INFORME N° 029-2019-SENACE-PE/DEAR

ASUNTO : Evaluación del Primer Informe Técnico Sustentatorio de la
Modificación del Estudio de Impacto Ambiental Explotación y
Beneficio de minerales auríferos Proyecto La Estrella,
presentado por Compañía Minera Caravelí S.A.C.

REFERENCIA : M-ITS-00325-2018 (22.11.2018).

Figura N° 1. Sistema de producción de agua de mesa – Zona Junes

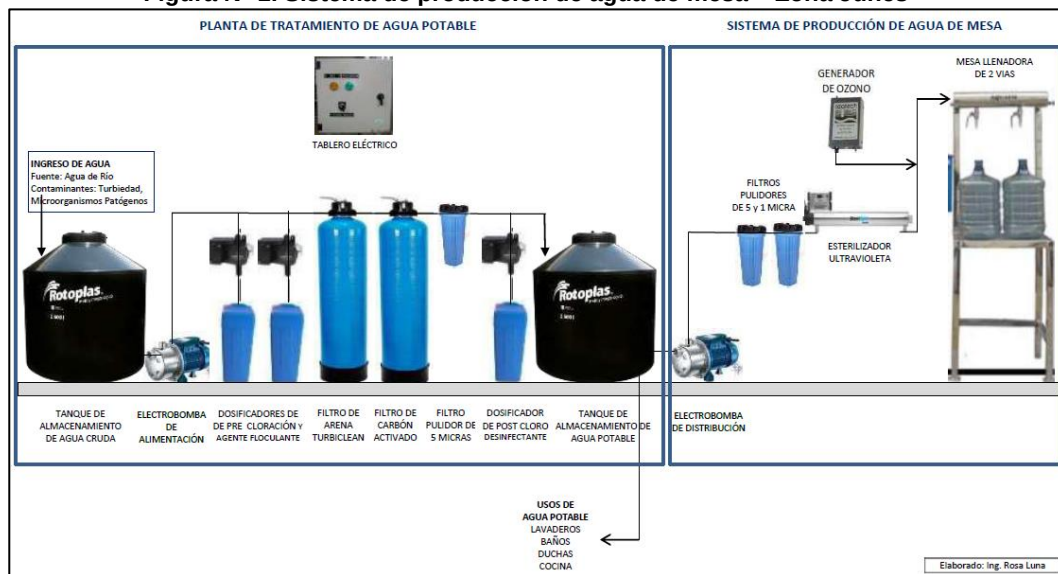
De la descripción realizada, se tiene que el Titular no presenta información a nivel de factibilidad, de acuerdo a lo establecido en el literal D Contenido del Informe Técnico Sustentatorio, de la Resolución Ministerial N°120-2014-MEM/DM, lo cual es necesario para la evaluación de los potenciales impactos a generarse por el presente ITS, las mismas que fueron solicitadas en la Observación N° 20, que a continuación se menciona:

- **No precisa si la mejora en el sistema de tratamiento de la PTAP en la zona Junes será la misma para la PTAP en la zona Aracoto.**
- **No describe las actividades constructivas o de instalación de la PTAP reubicada; asimismo, no describe ni presenta un plano del sistema de conducción del agua desde el punto de captación de agua para uso doméstico, no quedando claro si dicha captación de agua será desde la zona Aracoto o zona La Estrella (puntos de captación aprobados en el EIA y ratificado en la MEIA 2017). Así como, no describe el sistema de abastecimiento de energía para el funcionamiento de la PTAP reubicada.**
- **No precisa el volumen de captación de agua para uso doméstico ni el caudal de tratamiento en la PTAP reubicada; así como, no precisa que el volumen de captación de agua para uso doméstico será igual al aprobado en su IGA.**
